# 泊発電所の再稼働に向けた取り組み状況をお知らせいたします

## 【審査への対応状況】

## 【審査における主な課題】

防潮堤（盛土区間）

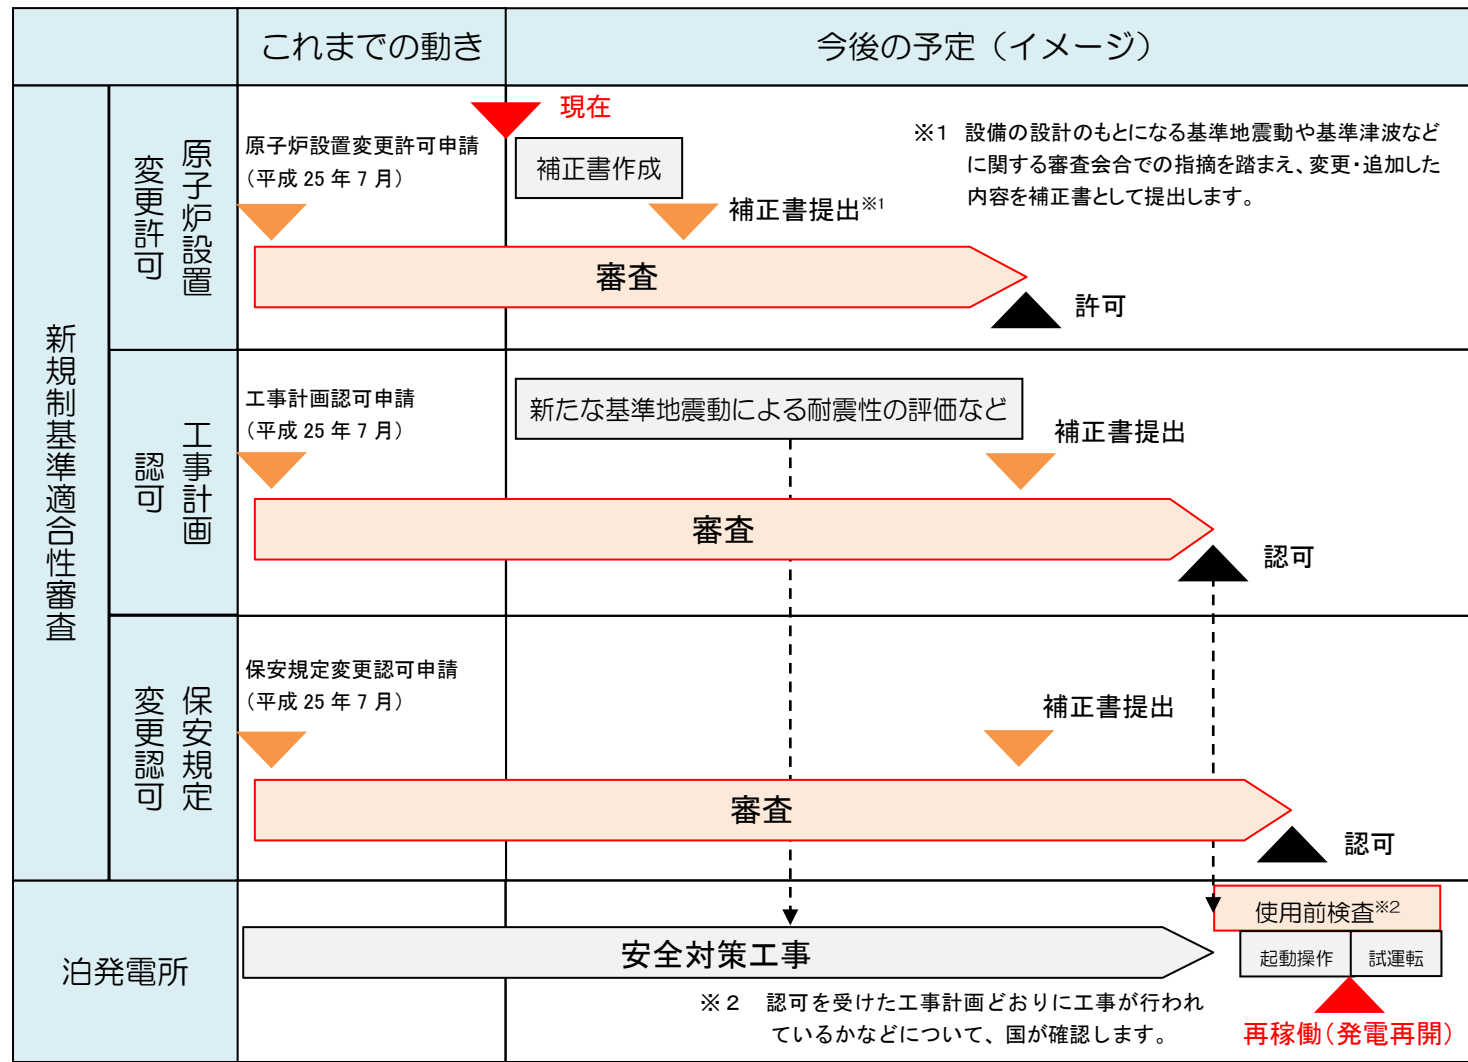
至近の審査状況	
平成 28 年 7 月審査会合	〔当社説明〕 ➢ 基準地震動を引き上げたことに伴う影響について国土交通省の基準に基づき評価した結果、防潮堤（盛土区間）の地盤については埋立土の成分（岩砕）から、地震の揺れによる液状化の判定は不要と評価したことを説明。 〔規制委員会コメント〕 ➢ 影響評価について、複数の手法で妥当性を説明すること。
平成 28 年 10 月審査会合	〔当社説明〕 ➢ 追加の地質調査や室内試験などを実施し、液状化に関するさらなるデータの取得および評価を進めることを説明。 〔規制委員会コメント〕 ➢ 多面的な検討を実施すること。
平成 29 年 3 月審査会合	〔規制委員会コメント〕 ➢ 防潮堤地盤については、液状化などの被害の実例を踏まえた検討を行うこと。

現状および今後の予定	
➢ 防潮堤地盤の液状化評価については、追加の地質調査や室内試験などを実施し、更なるデータの取得や検討に取り組んでいる。	
➢ 評価にあたっては、社内に専任の検討チームを設置するとともに、他の電力会社や電力中央研究所、液状化の知見を有する専門家などからもご意見をいただきながら、取り進めている。	
➢ 液状化に関する当社評価を速やかに言い、できるだけ早く審査会合で説明していく。
